PARECER TÉCNICO Nº 2/2026/ANM/GERG

Referência: Processo SEI ANM 27203.830000/1989-59

Interessado: Minerita Minérios Itaúna Ltda.

Assunto: Análise da solicitação para descadastramento da Barragem 03 - Zé da Grotá

Figura 3- Comparação das seções entre 2018 e 2025 (Fonte: Relatório Técnico de descadastramento da Barragem SEI n° 18508656)

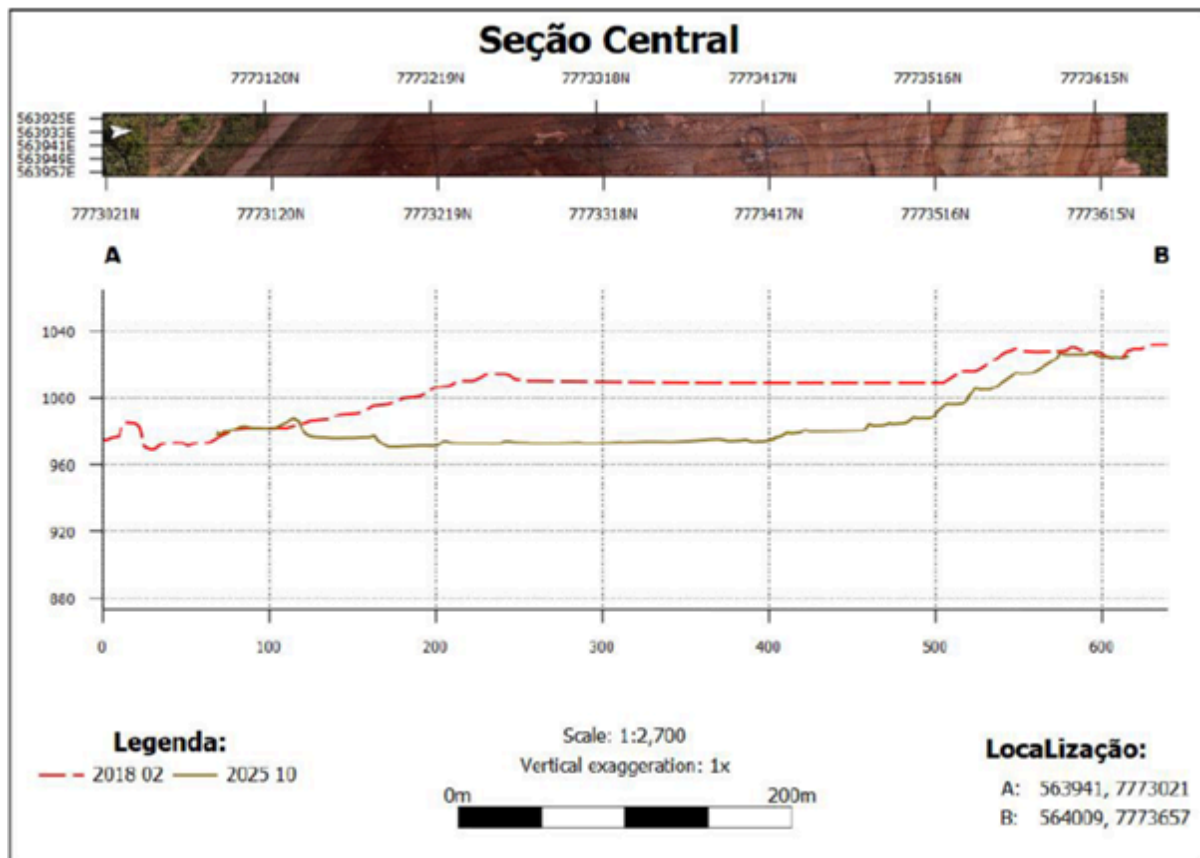
O relatório de descaracterização informa que, na data do documento, havia sido finalizada todas as etapas do projeto, com a remoção completa da barragem e reabilitação da área em que se situava a estrutura, com eliminação de quaisquer vestígios da construção original que estivesse no local, eliminando os riscos associados. Foi apresentada comparação topográfica seccional antes da retomada das atividades (2018) e na situação atual (2025), de forma a apresentar a remoção integral dos rejeitos (Figura 3).

Figura 4- Evolução da descaracterização da Barragem 03-Ze da Grot

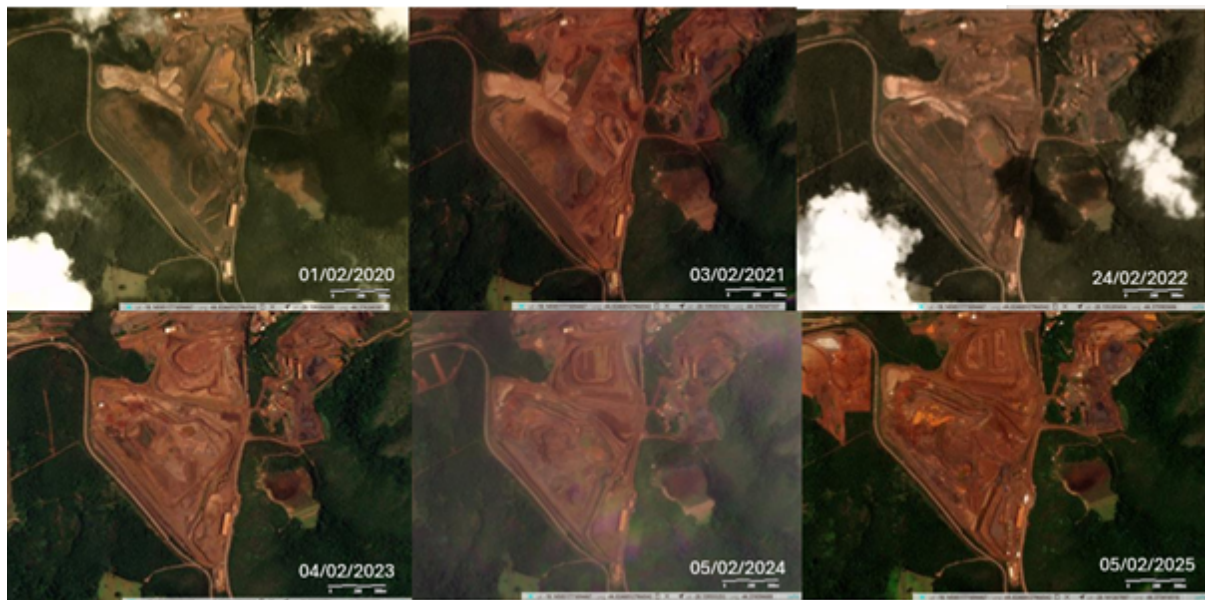
O regulado apresentou documentação técnica para demonstrar que o processo de descaracterização previsto em projeto para a Barragem 03 - Zé da Grota foi finalizado. A documentação demonstra que a descaracterização ocorreu pelo método de remoção total do rejeito e barramento da estrutura. A Figura 4 apresenta imagens de 2019 a 2025 na região onde se encontrava a barragem, na qual é possível se observar a evolução da remoção do barramento e do material do reservatório até a configuração atual. O método de remoção total dispensa as etapas de monitoramento pós-obra, conforme § 7º, art. 3º da Resolução ANM n. 95/2022.

Recomenda-se, portanto, deferir o pedido de descadastramento por descaracterização da Barragem 03 - Zé da Grot. Destaca-se que, considerando a solução adotada, remoção total, a estrutura fica dispensada da fase de monitoramento prevista na alínea 'd' do inciso VIII, art. 2º, com fulcro no disposto pelo § 7º, art. 3º da Resolução ANM n. 95/2022.
